## OHJE YVL E.1

# AUKTORISOITU TARKASTUSLAITOS JA LUVANHALTIJAN OMATARKASTUSLAITOS

Uusien ydinlaitosten osalta tämä ohje on voimassa dd.mm.20yy alkaen toistaiseksi. Rakenteilla olevilla ja käyvillä ydinlaitoksilla tämä ohje saatetaan voimaan erillisellä STUKin päätöksellä. Ohje kumoaa ohjeen YVL E.1 (15.11.2013).

Kuva 1. Erilliset oikeushenkilöt (= tässä yritykset) [Uusi nimike, Ohjeeseen lisätty uusi liite (Liite D). ]

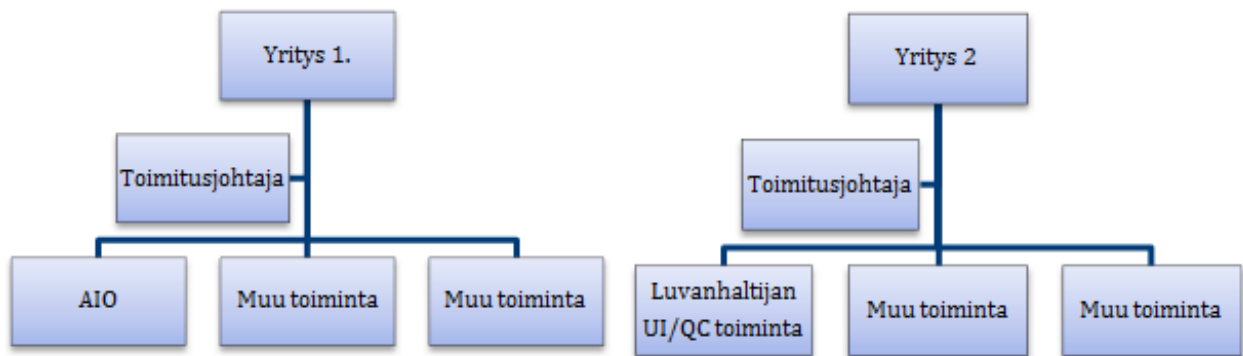
Riippumattomuus voidaan toteuttaa eri tavoin. Tekstissä käytetään termiä ”oikeushenkilö”, joka on henkilöiden tai pääomien yhteenliittymä, jolla on omat oikeutensa ja velvollisuutensa. Ne ovat erilaisia yrityksiä, yhteisöjä ja julkisoikeudellisia tahoja. Tekstissä käytetään myös termiä ”luonnollinen henkilö”, joka on vain ja ainoastaan ihminen. [Uusi nimike, Ohjeeseen lisätty uusi liite (Liite D). ]

Kuva 2. Sama konserni – erilliset henkilöt ja yritykset [Uusi nimike, Ohjeeseen lisätty uusi liite (Liite D). ]

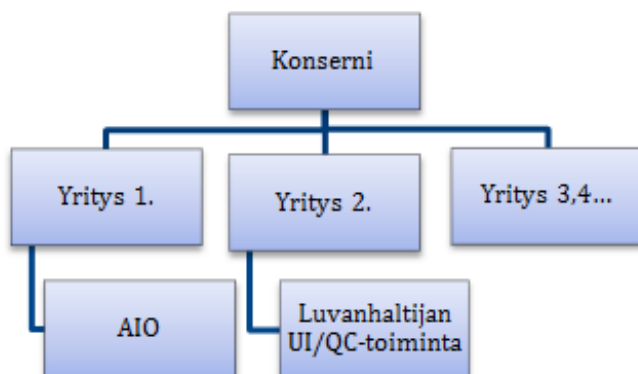
D03. Vaihtoehto 2. AIO on erillinen oikeushenkilö, joka on samassa konsernissa luvanhaltijalle muita palveluja tuottavien oikeushenkilöiden kanssa. Organisaatiokaaviossa on oltava selkeästi esitettyä AIO:n sijainti erillisenä osana. Luvanhaltijalle 1. tai 2. osapuolen tarkastuksia tekevät luonnolliset henkilöt eivät saa kuulua samaan oikeushenkilöön AIO:n kanssa. Silloin AIO voi tuottaa palveluja kaikille luvanhaltijoille. (Kuva 2.)

Kuva 3. Sama yritys – palvelut eri luvanhaltijoille [Uusi nimike, Ohjeeseen lisätty uusi liite (Liite D). ]

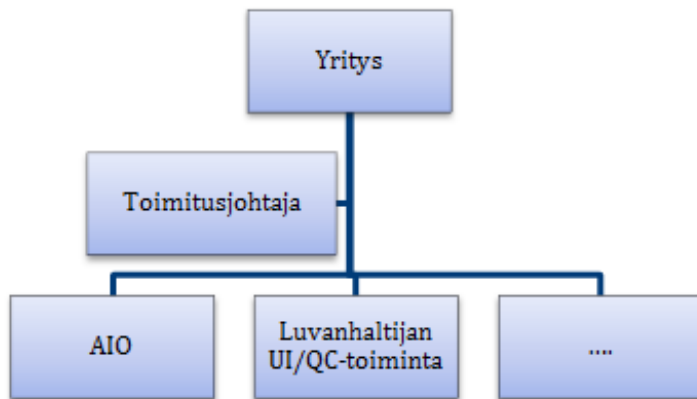
D04. Vaihtoehto 3. AIO kuuluu samaan oikeushenkilöön kuin luvanhaltijalle 1. tai 2. osapuolen tarkastuksia tekevät luonnolliset henkilöt. AIO:n pitää olla oikeushenkilön organisaatiossa omana ryhmänään. Silloin AIO ei voi tuottaa palveluja niille luvanhaltijoille, joille näitä 1. tai 2. osapuolen tarkastuksia tehdään. (Kuva 3.)
